Antrag zur Aufnahme von Änderungen der Anlage 9 des AVV

Titel:	Änderung der Ergänzung der Festhaltekraft an Wagen mit Spindelbremse
Änderungsantrag von EVU / Halter / andere Gremien:	Ausgearbeitet durch DB Cargo AG
Änderungsantrag für:	<input type="checkbox"/> Anlage 9 <input checked="" type="checkbox"/> Anlage 11
Einreicher:	Stefan Zebracki
Ort, Datum:	Mainz, 16.03.2018
Kurzbeschreibung:	Darstellung der Festhaltekraft an Wagen mit Spindelbremse wie es laut UIC-Merkblatt 545 Punkt 4.2 vorgesehen ist.

Bild 4: Anschrift des **Bremsgewichtes** und der Festhaltekraft **in kN für an** Wagen, welche mit einer Spindelbremse ausgestattet sind.

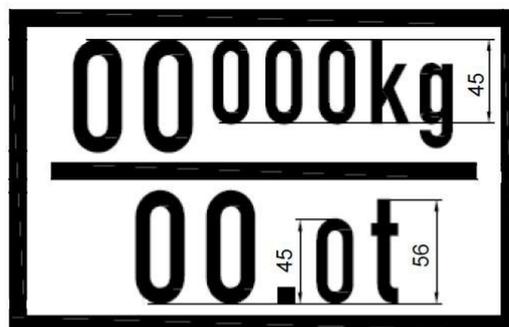
Aktuell sind in der Anlage 11, Ziffer 4.2 in den Beispielabbildungen zu Bild 4 unrichtige Werte dargestellt.

Im UIC Dokument B 126/RP 44, Version April 2014 „Zusammenfassender Bericht über die Problematik der Handbremse bei Güterwagen die mit Verbundstoffbremsklotzsohlen ausgerüstet sind“ dokumentiert in Abschnitt 6 die erforderliche Umrechnung von Handbremsgewicht [t] in Festhaltekraft [kN]. Auf Grundlage der hier geltenden Umrechnungsfaktoren ist festzustellen, dass die angegebenen kN-Werte in den aktuellen Bildbeispieldarstellungen unrichtig sind.

Die Beispielabbildungen zur Unterscheidung von Plattform und bodenbedienbare Handbremse sind aktuell bereits in der Anlage 11, Ziffer 4.2, Bild 3 enthalten. Im UIC MB 545 wird nicht die Farbgebung der Festhaltekraft geregelt.

Einfügen, unter Punkt 4.2 der Anlage 11, einer Anschrift, welche die Festhaltekraft in kN darstellt, wie sie im UIC-Merkblatt 545 Anlage E vorgegeben und in Punkt 4 beschrieben ist.

Sind Wagen mit mehr als einer voneinander unabhängig wirkenden Spindelbremse ausgerüstet, ist vor der Angabe der Festhaltekraft für jede Spindelbremse die entsprechende Anzahl mit anzugeben (zum Beispiel: 2 x 00,0 kN)

Diese Anschrift ist ab dem 01.01.2021 verpflichtend.
